Melléklet: Fővárosi Önkormányzat tervdokumentációra adott véleménye

Az érintett területre Budapest Főváros XI. Kerületi Önkormányzat Képviselő-testületének a Budapest XI. kerület, Budaörsi út - Budaörs határa - XII. kerület - Gazdagréti út - Rétköz utca - Gazdagréti út - Budaörsi út - M1/M7 autópálya bevezető szakasza által határolt terület kerületi építési szabályzatáról szóló 43/2018. (XII.04.) önkormányzati rendelete hatályos (KÉSZ-5).

*Az alátámasztó munkarész 3.2.3. Szabályozás koncepció helyesen ábrázolt tervlapja*

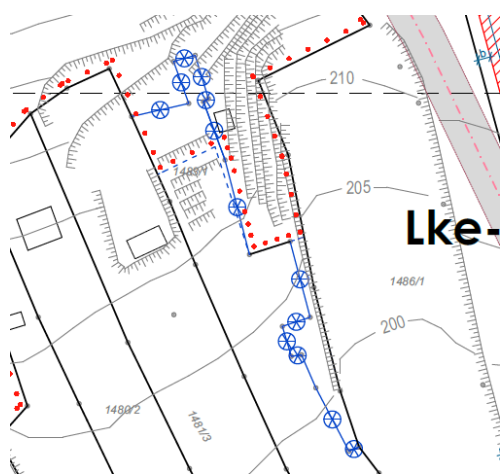
A KÉSZ módosítás és a TSZT - FRSZ összhangja kizárólag abban az esetben biztosított, amennyiben a jóváhagyandó munkarészben is az alátámasztó munkarész „3.2.3. Szabályozás koncepció, a KÉSZ-5 módosítási javaslata” című fejezetben bemutatott szabályozási tervlap kerül szerepeltetésre.

*A KÉSZ 1.a Szabályozási terv tervlapja a hibásan ábrázolt övezethatárokkal.*

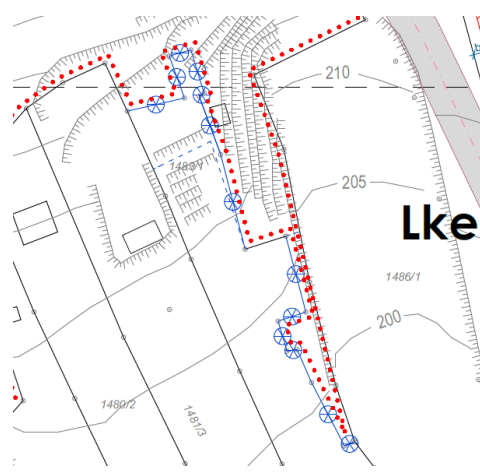
Felhívom a figyelmet, hogy a jóváhagyandó munkarészben nem a javasolt, azaz a módosított Szabályozási tervlap szerepel a KÉSZ 1.a mellékleteként. A javasolt telekhatár helyesen feltüntetésre került, de emellett az övezethatárok módosítása, javítása is szükséges a szabályozási tervlapon.
